Technical Notes:

Product: FT634a series

App. Note #: 2006-11

Date: 15-11-2006

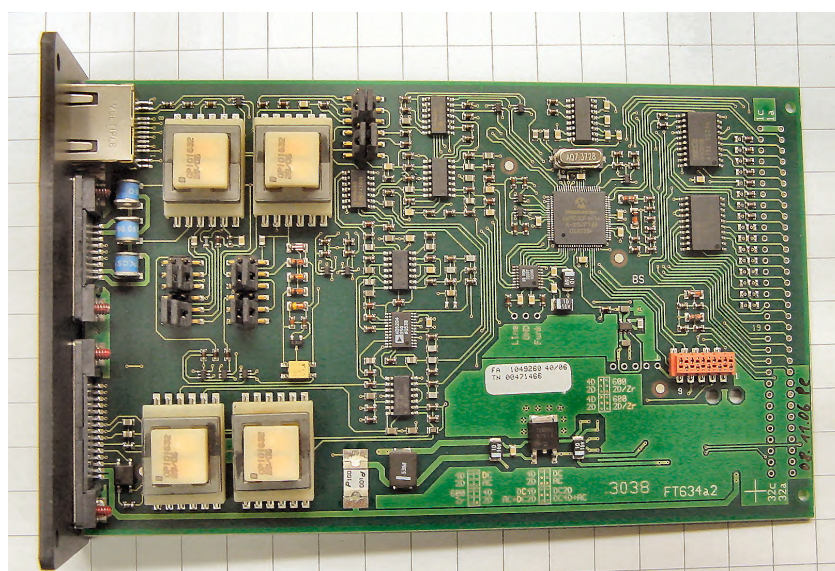
De oude FT634 series worden niet meer gemaakt, omdat er bepaalde onderdelen niet meer leverbaar zijn. De opvolger van de FT634 series is de SMD versie van de FT634 de FT634a series.

De aansluitstekkers naar de radio en naar de lijn zijn nu uitgevoerd met female sub 'D' stekkers. Indien men de FT634a series moet gaan gebruiken in oude systemen dient men de bekabeling aan te passen, of gebruik te maken van verloopstekkers, dit omdat de oude FT634 male aansluitstekkers heeft.

In principe zijn de verschillen voor de installateur gemakkelijker geworden, omdat alle instellingen softwarematig zijn uit te voeren met behulp van een normale computer, die voorzien is van Windows. Er wordt een speciale RS232 kabel gebruikt die aan de ene kant voorzien is van een RJ45 stecker en aan de andere kant van een 9 polige sub 'D' stecker. Voor het schema van de kabel zie de beschikbare schema's van het handboek.

Alle service instellingen zijn door te voeren zonder het apparaat te openen. De jumper instellingen voor de configuratie zijn op het PCB bord gedrukt.
